ZP.271.1.TPBN.5.2022

WYJAŚNIENIE TREŚCI SPECYFIKACJI WARUNKÓW ZAMÓWIENIA

„Zakup autobusu przeznaczanego do przewozu dzieci i młodzieży z niepełnosprawnościami do placówek realizujących naukę oraz zajęcia rehabilitacyjne znajdujących się poza Gminą Rajcza, w ramach obszaru D – „Program wyrównywania różnic między regionami III”, dofinansowanego ze środków projektu PFRON pn.: „Likwidacja barier transportowych w Gminie Rajcza poprzez zakup autobusu do przewozu osób niepełnosprawnych”.

Pytanie nr 2

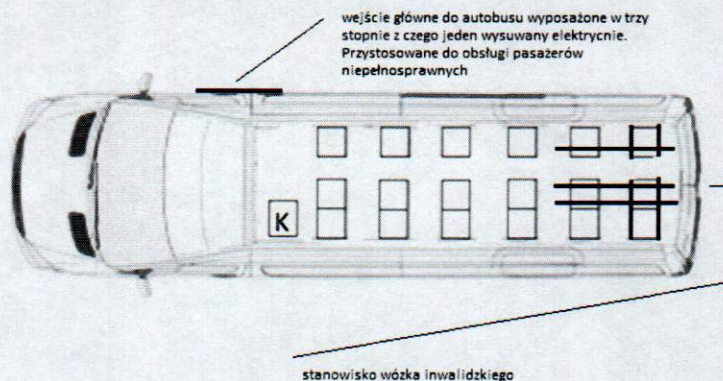
Czy zamawiający dopuści do postępowania pojazd w konfiguracji foteli jak na rysunku?

Odpowiedź nr 2

Zamawiający nie dopuści do postępowania pojazdu w konfiguracji foteli jak na rysunku powyżej, z uwagi na to, że zgodnie z pkt 63 załącznika nr 2 – OPZ – Wymagania Zamawiającego dla zakupu autobusu do SWZ Zamawiający wymaga dwuosobowego siedzenia pasażera w kabinie kierowcy. Miejsce to przewidziane jest dla opiekuna przewożonych dzieci.
